STADT COTTBUS
CHÓŠEBUZ

Stellungnahme der Stadt Cottbus zum Antrag auf wasserrechtliche Planfeststellung zum Vorhaben „Gewässerausbau Cottbuser See, Teilvorhaben 2 - Herstellung Cottbuser See“ 2. Tektur

Tabelle 6: Einbaugrößen sowie Gewicht der geplanten Rückstauklappen

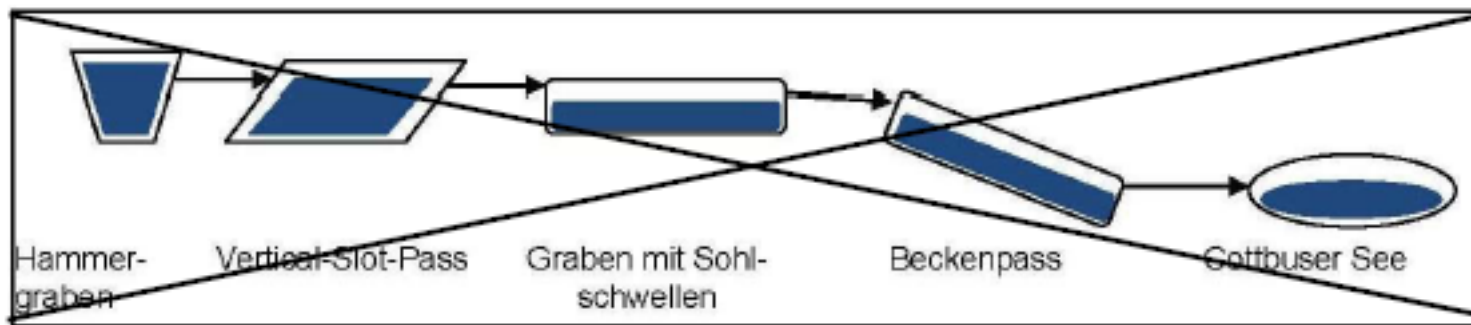
Flutung Hammergraben und Entwässerung Stadtteil Sandow

- Einbau von Rückstauklappen an 3 Stellen

Ergänzende Forderungen

- Maßnahmen zum Schutz vor Rückstau aus dem Hammergraben auf Kosten des Vorhabenträgers
